改善箇所説明図

型式:GD40A3

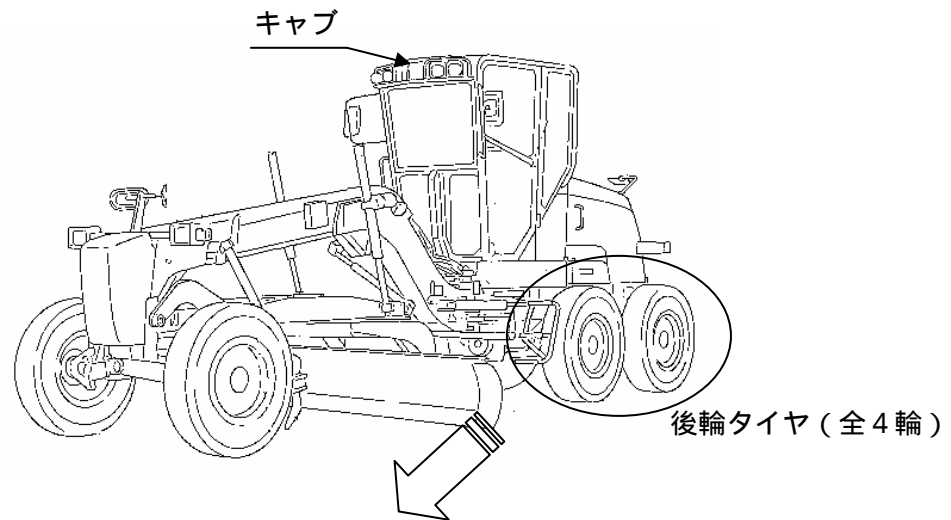
後輪タイヤの仕様が異なる

〔 6角キャブ装着の場合、後輪タイヤの仕様は12プライ(11.00-20-12PR(注1))
であるが10プライのタイヤ(11.00-20-10PR)を装着した。
(注1)(タイヤ幅-リム径-プライ数) 〕

〔 後輪タイヤにおいて、正規品と異なるタイヤを誤って装着したものがあため、タイヤ負荷率が基準を超えるものがある。 〕

改善措置の内容: 全車両、後輪タイヤを正規品に交換する。

識別: タイヤホイールに白ペイントを塗布し識別する。
